# PIANO REGOLATORE GENERALE

del Comune di  
**TIONE DI TRENTO**

**VARIANTE 2017**

**RELAZIONE INTEGRATIVA IN  
RISPOSTA AL VERBALE DELLA  
CONFERENZA DI  
PIANIFICAZIONE**  
VERBALE N. 11/2017 DEL 28 APRILE 2017

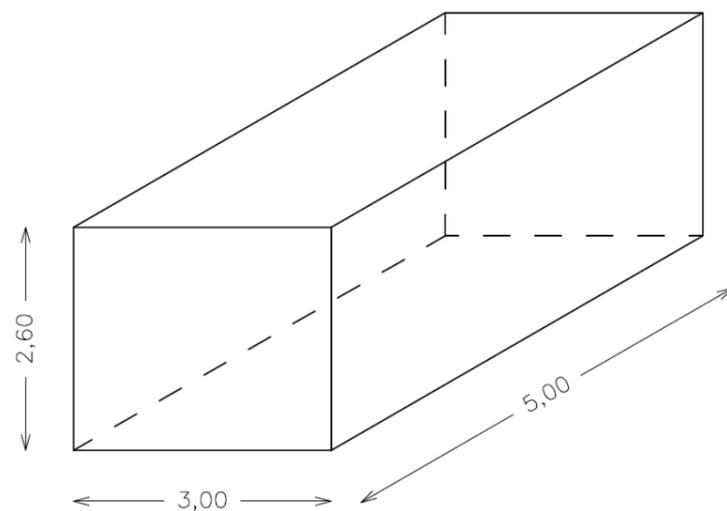
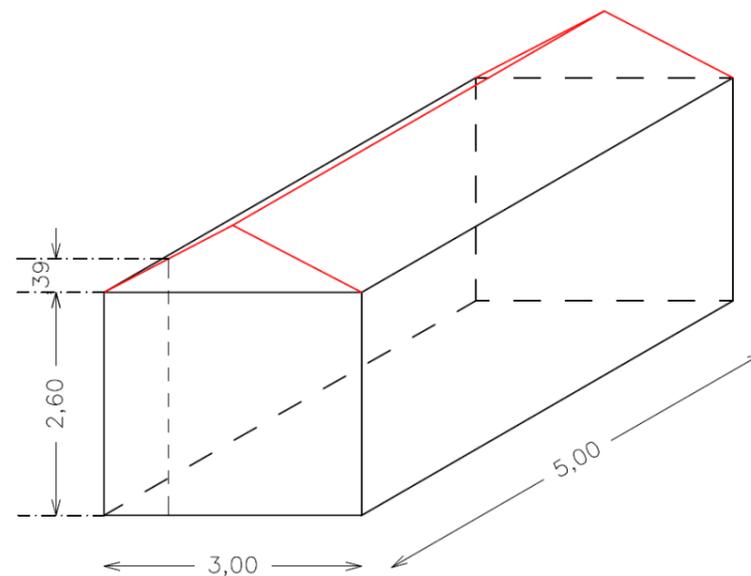
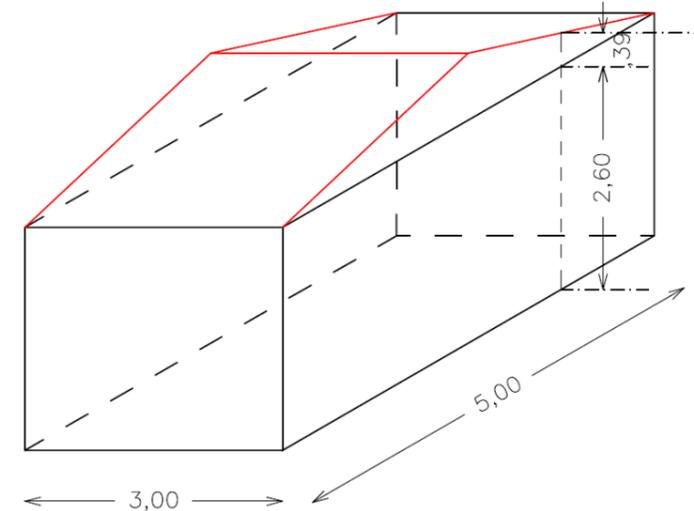
Per quanto attiene all'articolo 57 -Manufatti di pertinenza, l'incremento volumetrico del 15% in caso di riqualificazione architettonica e paesaggistica- che comunque dovrà risultare al di sotto del 20% della volumetria principale ai sensi della D.G.P n. 2023 del 3/9/2010 - appare eccessivo, soprattutto in considerazione che nello stesso articolo al comma 7 è già prevista la possibilità di incremento massimo del 20%. Per quanto riguarda la possibilità di modifica di un metro della linea naturale del terreno ai fini della realizzazione dei parcheggi interrati in "aree a verde privato" (art. 39) tale previsione, incidendo sugli indici urbanistici, risulta contrastante con la inedificabilità delle aree destinate a "verde privato".

Viste le dimensioni mediamente ridotte di questi manufatti la percentuale del 15% è stata attentamente valutata al fine di garantire alla maggior parte di questi la possibilità di rifare la copertura che costituisce spesso l'elemento principale di incoerenza architettonica e paesaggistica. Con tale percentuale si garantisce la possibilità di eliminare tetti piani in cemento o in lamiera e di realizzare falde con adeguata pendenza e coperture in coppi.

La percentuale è comunque inferiore a quella massima che la stessa L.P. 15/2015 definisce come limite per tutti gli edifici assoggettabili a ristrutturazione (limite del 20%).

Il 15% corrisponde a 5,85 mc pari ad una sopraelevazione media massima di 40 cm.

Nello schema riportato sotto è dimostrato che per forme e dimensioni variabili l'incremento del 15% permette la realizzazione di un tetto a falde con pendenze variabili fra un massimo del 52% ed un minimo del 31% compatibili e mediabili in sede di progettazione al fine di rispettare i caratteri tipologici dell'insediamento storico.

volume 39 mq  
incremento massimo 15%  
pari a 5,86 mc.  
corrispondente ad una sopraelevazione media di 39 cm.

realizzazione di una copertura a falde di volume pari a:  
 $3*5*0,39=5,85$  mc.  
Pendenza falda 52% (massima)

realizzazione di una copertura a falde di volume pari a:  
 $3*5*0,39=5,85$  mc.  
Pendenza falda 31% (minima)
